Parc national  
des Pyrénées

## AUTORISATION DE TRAVAUX DANS LE CŒUR DU PARC NATIONAL DES PYRENEES

**Autorisation numéro 2026 - 42**

- Aménagement du sentier de Sauquet Baigt de Lhers sur une longueur de 744 mètres

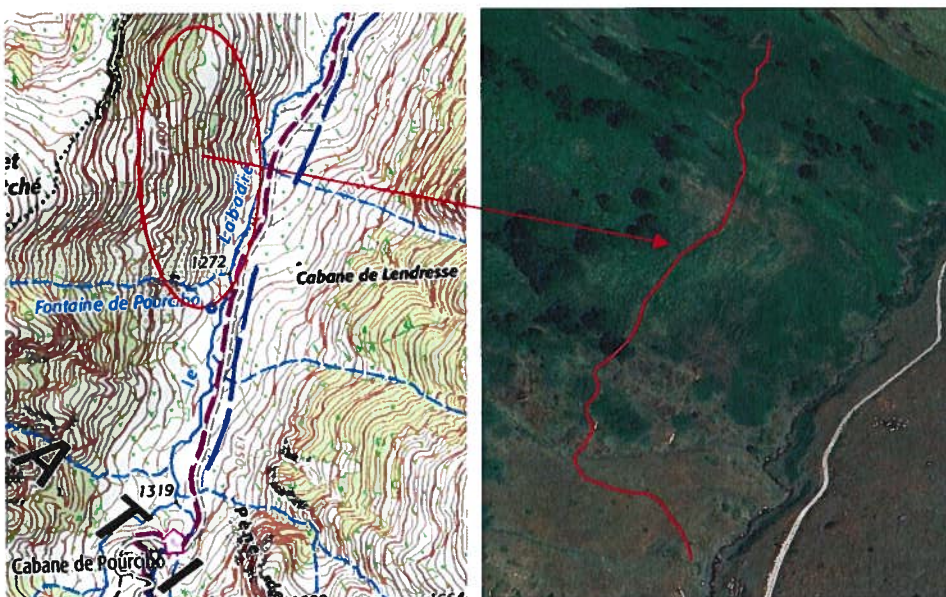
Les travaux à réaliser sont les suivants :

- La pelle ne devra pas dépasser 1.50 mètres de largeur, pour une largeur finale du sentier ne devant pas dépasser un mètre ;
- Les dalles installées pour la traversée de l'écoulement devront être de grosses tailles (0,5 à 1 m<sup>2</sup>) et légèrement enfoncées pour éviter le risque d'écrasement d'amphibiens lors du passage des bêtes et permettre un écoulement de l'eau entre les blocs ;
- Un gabarit sera installé au début du sentier restreignant l'accès à 1 mètre de largeur, il sera constitué de deux rochers plantés en profondeur dans le sol.
